## Dodatek č. 3

Smluvní strany tímto prohlašují, že dne 04. 06. 2021 uzavřely smlouvu o dílo, jejímž předmětem je provedení stavebních prací na veřejné zakázce s názvem: „**Rekonstrukce mostů III/2761 Malá Bělá rekonstrukce mostu ev.č. 2761-1 a III/2761 Malá Bělá rekonstrukce mostu ev.č. 2761-2**“ (dále jen „**Smlouva**“). Na základě dohody smluvních stran a ve vazbě na čl. 15. Závěrečná ustanovení odst. 15.14 Smlouvy, uzavírají smluvní strany tento Dodatek č. 3 (dále jen „**Dodatek č. 3**“).

## Krycí list ZBV

Název a evidenční číslo Stavby: <b>Rekonstrukce mostů III/2761 Malá Bělá rekonstrukce mostu ev.č. 2761-1 a III/2761 Malá Bělá rekonstrukce mostu ev.č. 2761-2</b> Název stavebního objektu/provozního souboru (SO/PS): <b>SO.201 - Mostní objekt (most ev. č. 2761-2)</b>	Číslo SO/PS / / číslo Změny SO/PS: <b>201/1</b>	Číslo ZBV: <b>5</b>
------------------------------------------------------------------------------------------------------------------------------------------------------------------------------------------------------------------------------------------------------------------------------------	-------------------------------------------------------	--------------

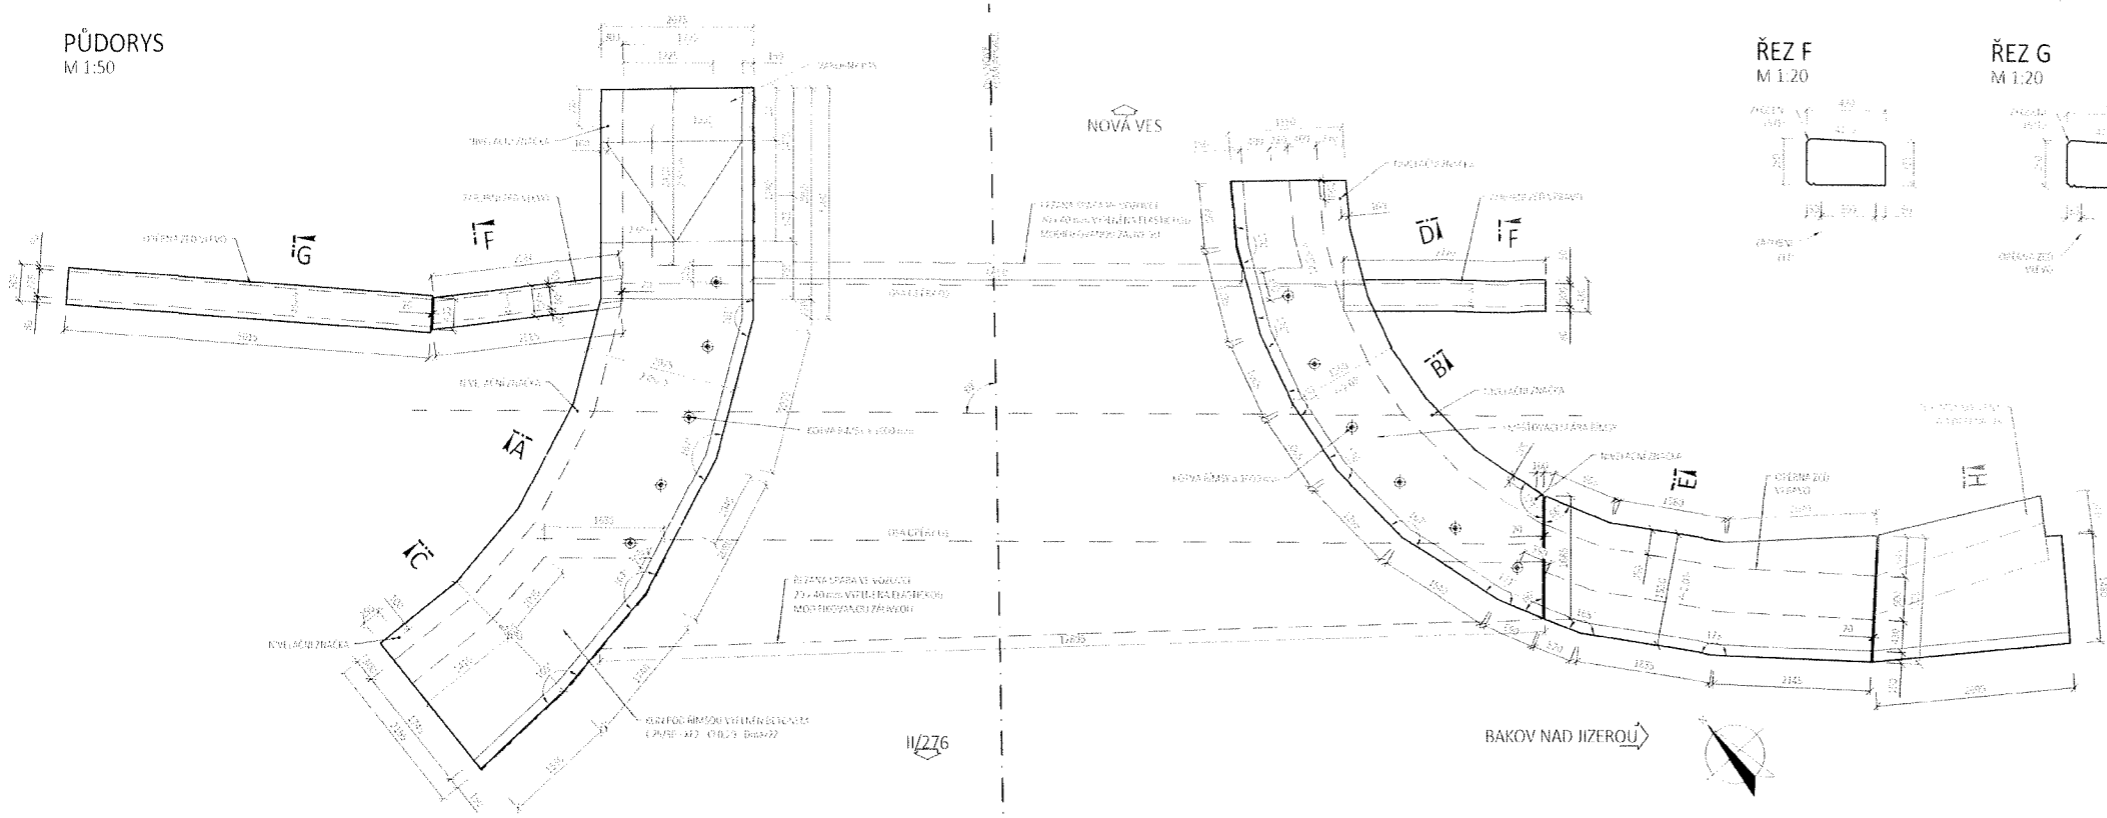
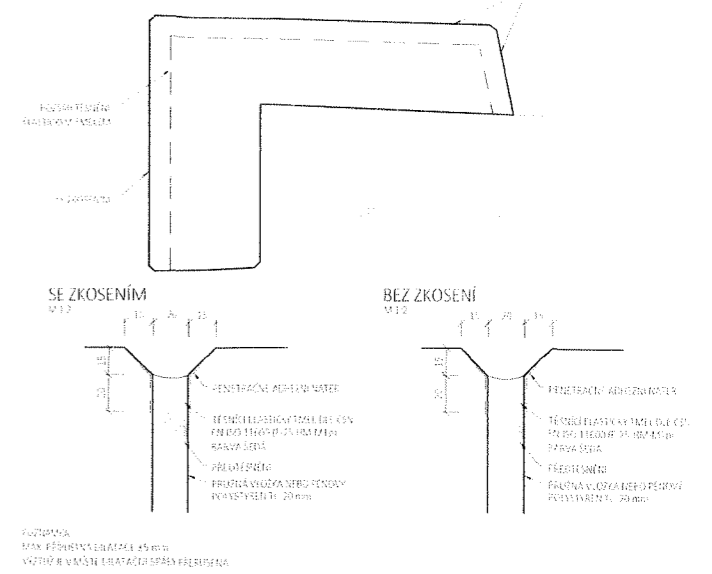
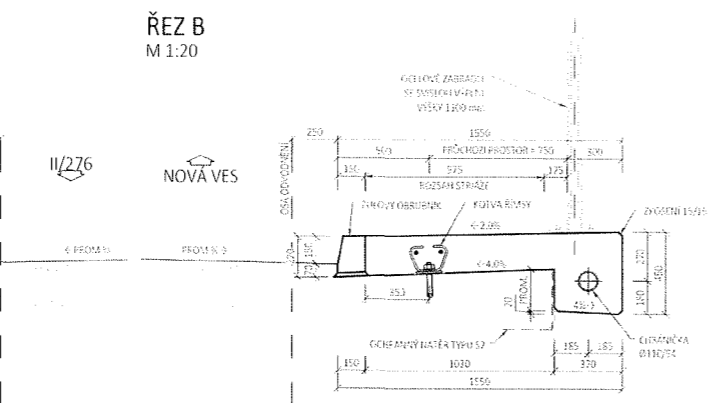
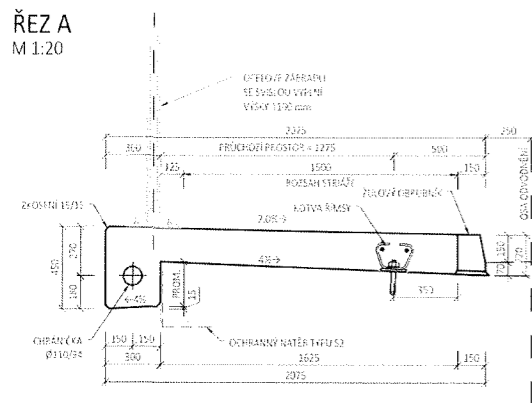
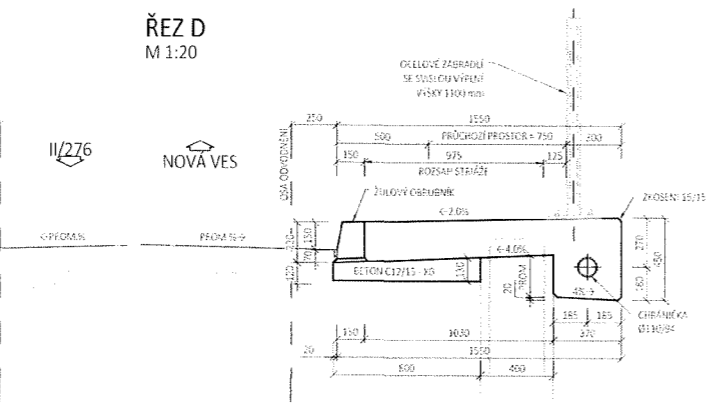
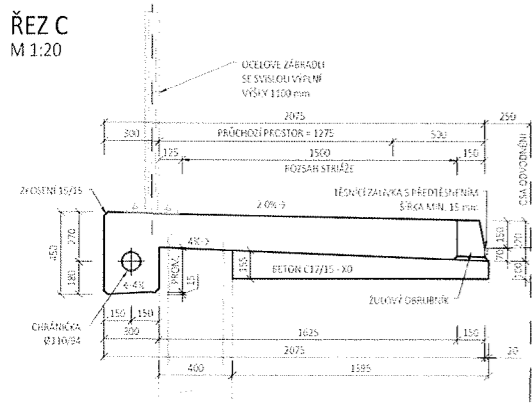
- SO.201 - Mostní objekt (most ev. č. 2761-1) – napojení křídla na gabion  
Při provádění zemních prací na výkopech pro nové opěry a úhlové zdi mostního objektu byla stávající zeď obnažena a vykazovala značné trhliny a poruchy. Stav zdi byl po prohlídce AD a TDI zhodnocen jako nevyhovující. Na základě posouzení AD a TDI je navrženo nové řešení úhlové zdi vč. navázání na stávající gabionovou zeď pomocí záhozu z lomového kamene.

Dílčí změna č. 2:

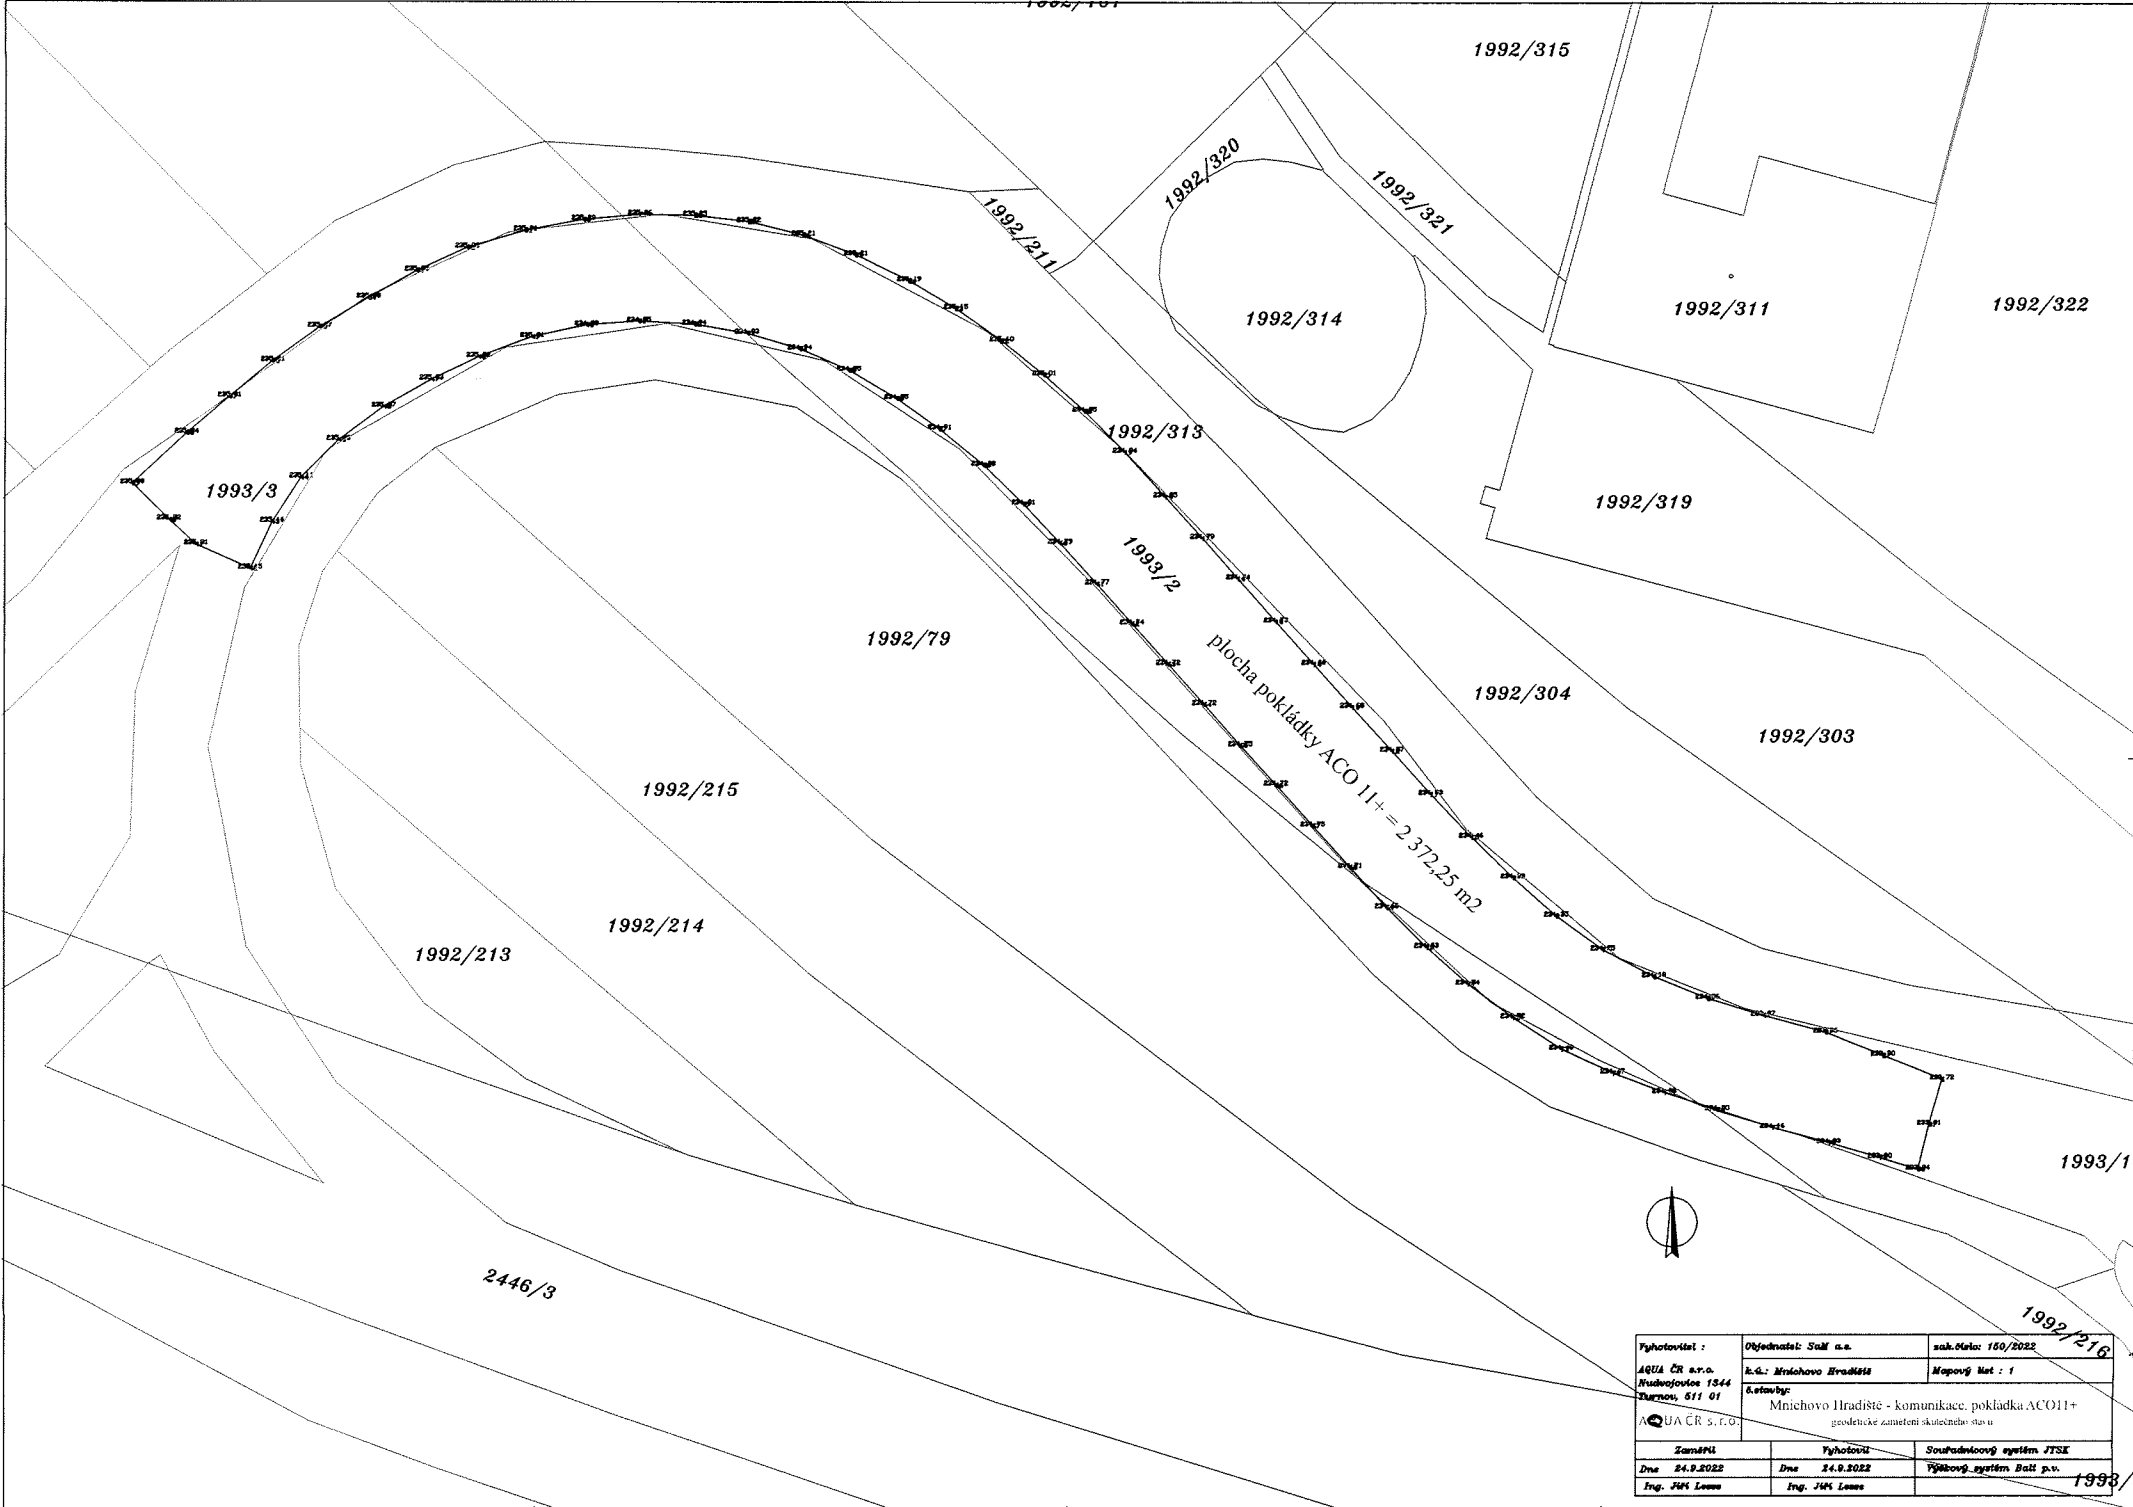
Zadávací soupis prací uvažoval s opravou objízdné trasy v rozsahu odhadovaném 4 % z celé plochy komunikací objízdné trasy. Rozsah plochy rekonstrukce byl navýšen vzhledem k technickému stavu vozovky, kde bylo nutné rozšířit plochu pro frézování a pokládku nové obrusné vrstvy komunikace, aby bylo zajištěno plynulosti silničního provozu. Stávající povrch vykazoval značné vyjeté koleje, které bylo nutné odfrézovat.

Tímto žádáme zhotovitele, aby zpracoval dokumentaci ZBV k výše uvedeným změnám v souladu s příslušnou směrnicí KSÚS SK.
